**INFORME DE HITO DE CONTROL**  
**N° 177-2022-OCI/5303-SCC**

**PROYECTO DE INVERSIÓN: “INSTALACIÓN DEL SERVICIO DE  
AGUA POTABLE Y SANEAMIENTO EN EL CENTRO POBLADO  
DE CRUZ DEL SUR, DISTRITO DE SAN JUAN BAUTISTA -  
MAYNAS - LORETO” - CUI N° 2400866**

**HITO DE CONTROL N° 4 – EJECUCIÓN DE OBRA**

**Imagen N° 2**  
**Ubicación de los reactores HBC en la I.E. N° 6010274 aprobada en el adicional N° 2**

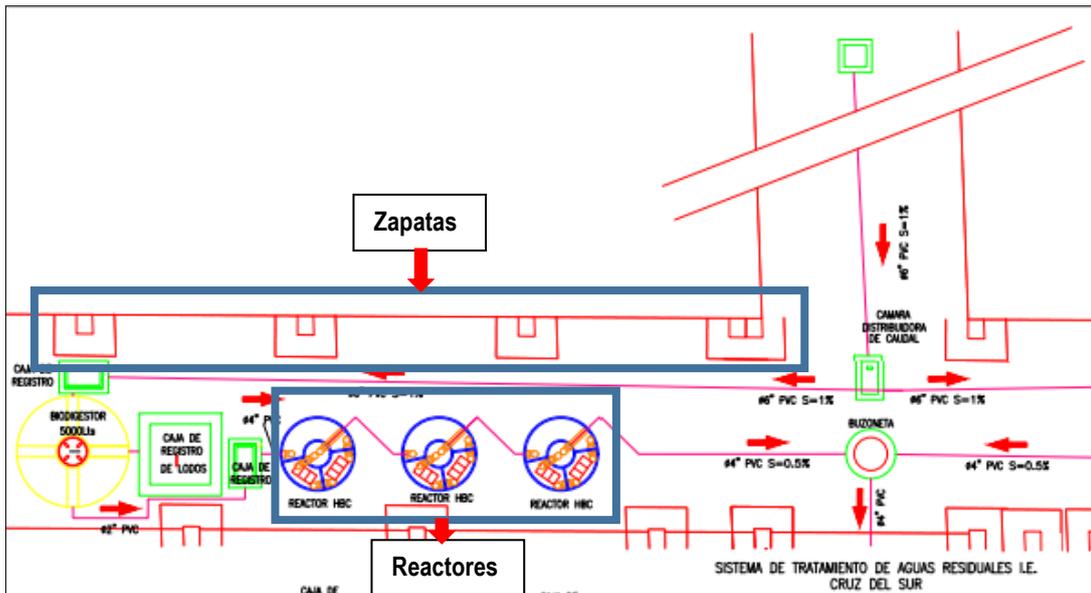
De la revisión del plano STAR-01 “Sistema de tratamiento de aguas residuales para I.E. Cruz del Sur”, contenida en el adicional de obra N° 02, se evidencia una nueva solución técnica, que consiste en instalar una (1) cámara distribuidora de caudal, dos (2) tanques sépticos mejorados de 5 000 litros, seis (6) reactores biológicos + clorador (comprendidos por: sedimentador, cámara de digestión anaeróbica, filtrado con grava, clorador y cámara de drenaje), en reemplazo de siete (7) reactores biológicos + clorador (comprendidos por: sedimentador, cámara de digestión anaeróbica, filtrado con grava y clorador). Cabe señalar que dichos reactores serían ubicados cerca de las zapatas de los pabellones del colegio, tal como se aprecia en la siguiente imagen:

De los antecedentes mencionados, se puede advertir que, desde el 24 de febrero de 2022, fecha en la que se suspende el plazo de ejecución de obra debido a la falta de suministro de la PTAP, no se contaba con impedimento para el inicio de la ejecución del Adicional de obra N° 2, lo que hubiera permitido determinar de manera anticipada que la nueva ubicación planteada de los reactores HBC podría afectar la estructura de la I.E.

- *Respecto a las labores correspondientes al Adicional N° 2 y deductivo vinculante N° 2, aún no se han iniciado los trabajos debido a que el Contratista indicó que presentará a la Entidad una propuesta de modificación en la ubicación de los reactores HBC los cuales debían instalarse dentro del centro educativo N° 6010274.*

De lo registrado en la inspección física de obra (22 de noviembre de 2022), se advierte que transcurrieron 15 días calendario desde el reinicio de obra (7 de noviembre de 2022), sin el inicio o modificación (reubicación) de los trabajos aprobados en el adicional N° 2.

Finalmente, se advierte que, hasta el 22 de noviembre de 2022, transcurrieron 15 días calendario, sin que el Contratista haya iniciado los trabajos aprobados en el adicional N° 2 o comunicado al Ingeniero la imposibilidad de ejecutar dicho adicional, asimismo, la solución técnica aprobada en el adicional N° 2 podría ser modificada.

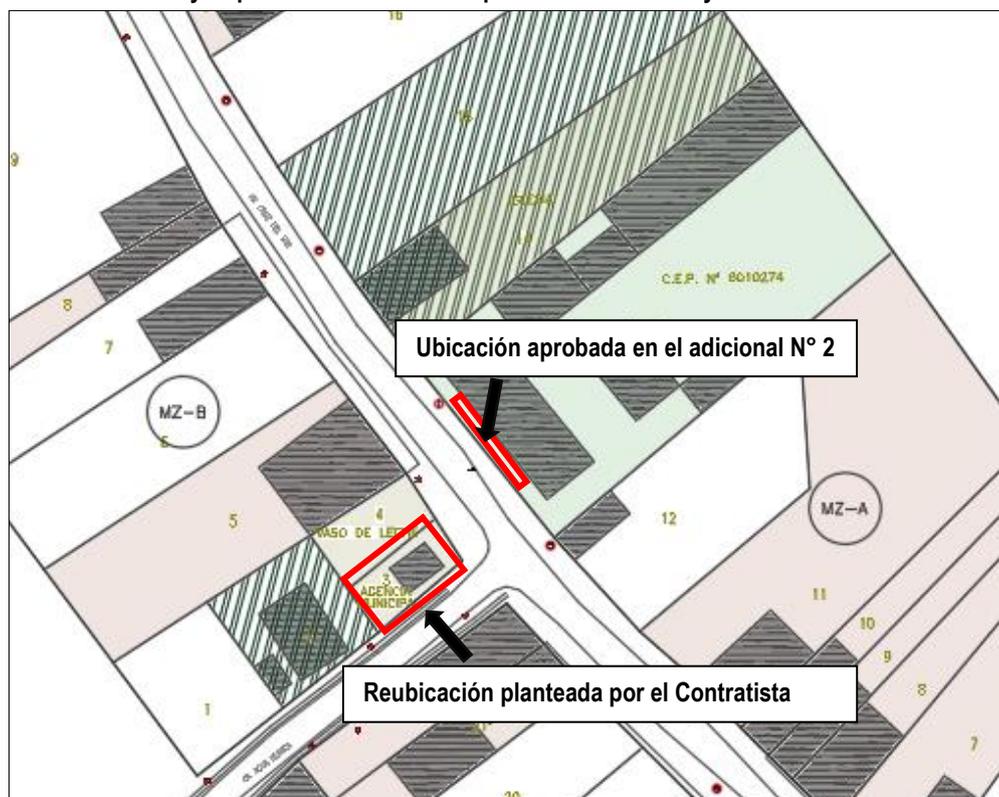
- Se hizo de conocimiento que desde el reinicio de la obra (7 de noviembre), han transcurrido 15 días calendarios y no se visualiza avance respecto al adicional con deductivo vinculante N° 2 (...)
